Gemeinde Ennetmoos

TEILREVISION NUTZUNGSPLANUNG

Berichterstattung gemäss Art. 47 RPV

September 2018

Gebiet Chilenmattli (Bruderhausbach)

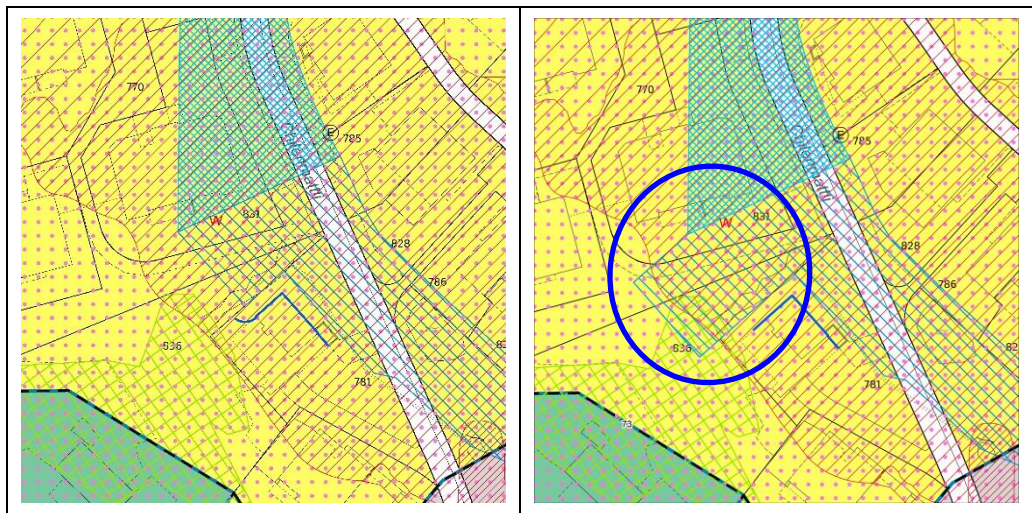
9	V	AfU /AGM	Die Vorbehalte zu den Gewässerräumen und Abflusswegen sind gemäss Pkt. 4.3 zu beachten. Vorbehalte – Bruderhausbach (Parzellen 718, 707): Die eingezeichnete Eindolung entspricht nicht den Gegebenheiten bzw. den Angaben im Leitungskataster. <u>Der</u>	– Die Eindolung wird gemäss dem Leitungskataster angepasst. Die betroffenen Grundeigentümerschaften werden vor der öffentlichen Auflage informiert. Der

<u>korrekte Verlauf ist zu überprüfen und ggf. anzupassen.</u> – Luterbach/Sagenkanal Linienführung über Badbrunnen, Sagensitz: Die vom Regierungsrat am 16. Dezember 2014 mit Beschluss Nr. 950 genehmigte strategische Revitalisierungsplanung sieht für den Luterbach bzw. Sagenkanal eine Revitalisierung auf der gesamten Länge von der Fischzucht Parz. Nr 468 bis zur Mündung in den Melbach vor. Die Aufwertungen sind in der Revitalisierungsplanung für den Zeitraum 2024-2027 vorgesehen. Die strategische Revitalisierungsplanung ist Teil der im Richtplan definierten Koordinationsaufgabe L6-2 "Revitalisierung von Fliessgewässern" und somit für kantonale und kommunale Behörden verbindlich. Gemäss Art. 38a Abs. 2 GSchG haben die Kantone auch dafür zu sorgen, dass diese Planung u.a. bei der Nutzungsplanung berücksichtigt wird. Auch im behördenverbindlichen Siedlungsleitbild der Gemeinde Ennetmoos ist die Revitalisierung des Melbachsystems unter Massnahme N2 aufgeführt. Da zum heutigen Zeitpunkt noch nicht bekannt ist, ob und wie die heutige Planung umgesetzt wird, wurde im Rahmen der technischen Sitzung zur Festlegung der Gewässerräume und Abflusswege zwischen kantonalen Fachstellen und der Gemeinde festgelegt, in besagtem Abschnitt vorerst auf die Festsetzung eines Gewässerraumes zu verzichten. <u>Dieser Sachverhalt ist im Bericht 47 entsprechend abzuhandeln.</u> – Luterbach/Sagenkanal (Parzelle 108): der Gewässerraumabschnitt, der die Verbindung mit dem Melbach sicherstellt, weist eine Breite von lediglich 11 m	Entwurf des Begleitschreibens wird von AM-Plan verfasst. – Der Bericht 47 wird entsprechend ergänzt. – Die Breite wird auf 12 m angepasst.

Gebiet Badbrunnen (Sagebachkanal)

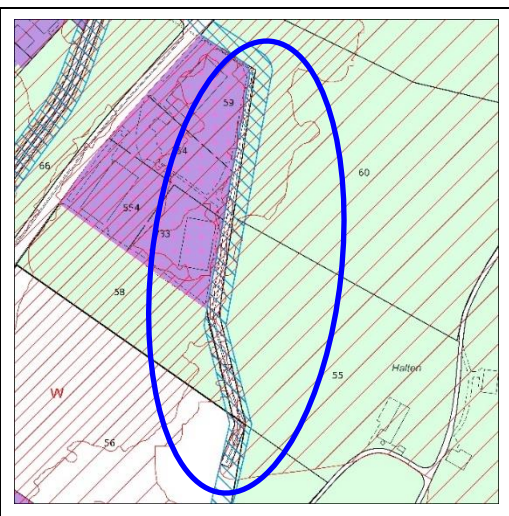
Nr. ²		Fach- stelle ³	Grundsätzliches und Gesuchte Forderungen / Empfehlungen Änderungen, Baudirektion:	Bemerkungen Gemeinde
3	H	AfU / AGM	Die Hinweise zu den Gewässerräumen und Abflusswegen gemäss Pkt. 4.3 sind zu beachten. – Bruderhausbach, Mel- und Rübibach: der in der Nutzungsplanung bereits ausgeschiedene Gewässerraum im Ortskern weist Unschärfen auf. Im Rahmen der Vorgespräche wurde daher vereinbart, den Status Quo im Rahmen der vorliegenden Teilrevision vorerst zu belassen. <u>Die Bereinigung wird im Rahmen der anstehenden Wasserbauprojekte erfolgen.</u> – Melbach, Bründligraben/Luterbach: Gegen die Entlassung der beiden Naturobjekte bestehen keine Einwände (vgl. auch Pkt. 4.1). Für einen ausreichenden Fortbestand des Schutzes ist jedoch <u>sicherzustellen, dass die Naturobjekte vollständig vom vorgesehenen Gewässerraum überlagert werden.</u>	– i.O. – i.O. (die Naturobjekte werden von der Gewässerraumzone vollständig überlagert)

Zwei der gemäss Art. 37 BZR ausgewiesenen kommunalen Naturobjekten liegen in den neu ausgeschiedenen Gewässerraumzonen. Es handelt sich um die Objekte Nr. 70 (Ufervegetation Badbrunnen) und 75 (Ufergehölz Melbach). Da die Objekte neu durch die Bestimmungen der Gewässerraumzone geschützt werden, können sie aus dem Zonenplan und BZR gestrichen werden.
